Konsesjonen for kraftverket er nå overdratt til Njord Energi AS. De ønsker å øke kraftproduksjonen ved å overføre en tilstøtende bekk, Kjøltjønnbekken, til inntak Storbekken. Det søkes etter vannressursloven, jf. § 8, om tillatelse til å overføre inntil 0,2 m³ /s fra Kjøltjønnbekken til inntak i Storbekken kraftverk og å øke slukeevnen i Storbekken kraftverk med 0,2 m³ /s med påfølgende økning i installert effekt.

VURDERING

Figur 5 Overføring av Kjølnebekken til inntak Storbekken. Rød ring markerer punkt for tilråding om låst bom

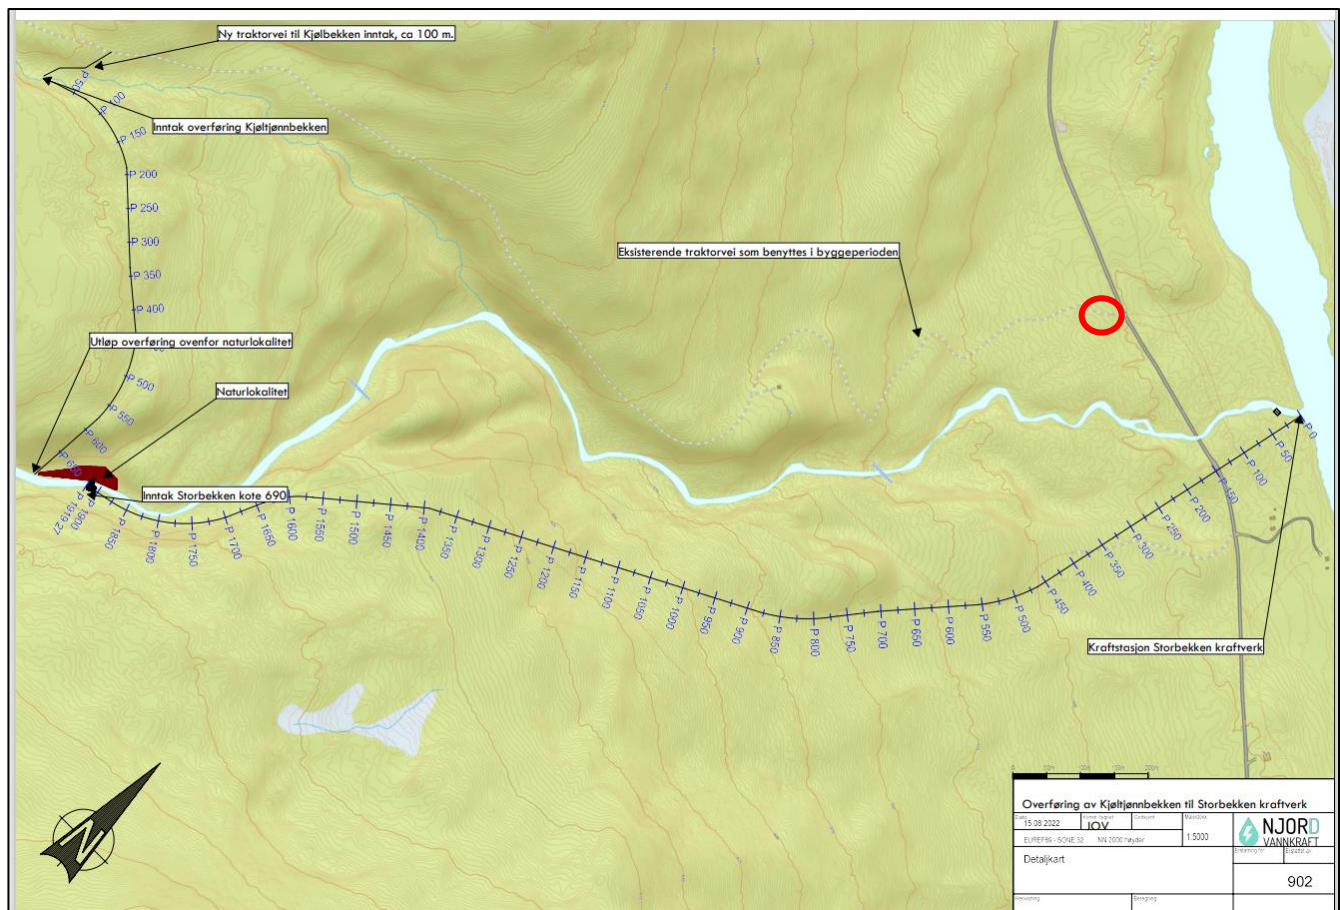
Overføringen av Kjølnebekken vil medføre at det graves ned et rør i en lengde på ca. 670 m. I tillegg er det planlagt å etablere en enkel traktorvei/ATV-vei oppå rørtraséen.

Den foreslåtte overføring har begrenset omfang, og er lokalisert i utkanten av det nasjonale villreinområdet. Nytt tiltak vil ikke skje lengre inn i nasjonalt villreinområde enn allerede godkjent tiltak. Negative konsekvenser for villreinen er knyttet til anleggsperioden, og i hvilken grad

tilgjengeligheten til nasjonalt villreinområde økes. Det bør derfor som tidligere settes vilkår om at anleggsperiode ikke skal starte før etter 15.juni.

I 2013 var det planlagt en ny permanent adkomstvei til inntaksdammen. I 2022 var at det planlagt en anleggsvei langs rørtrasé i byggeperioden, men denne skulle arronderes tilbake til opprinnelig terreng. Ut fra oversendte kartvedlegg ser det nå ut til at eksisterende traktorvei er tenkt benyttet i byggeperioden (figur 5). Det bør settes vilkår om at denne ikke rustes opp ut over det som er høyst nødvendig, og at vegen stenges med låst bom i etterkant.

- Det skal ikke utføres anleggsarbeid (inkludert tilbakeføringsarbeid) før etter 15.juni innenfor nasjonalt villreinområde.
- Traktorveg som benyttes under byggeperioden skal stenges med låst bom ved avkjørsel fra eksisterende veg (se figur 5 over).

- Det skal ikke utføres anleggsarbeid (inkludert tilbakeføringsarbeid) før etter 15.juni innenfor nasjonalt villreinområde.
- Traktorveg som benyttes under byggeperioden skal stenges med låst bom ved avkjørsel fra eksisterende veg (se figur 5 over).
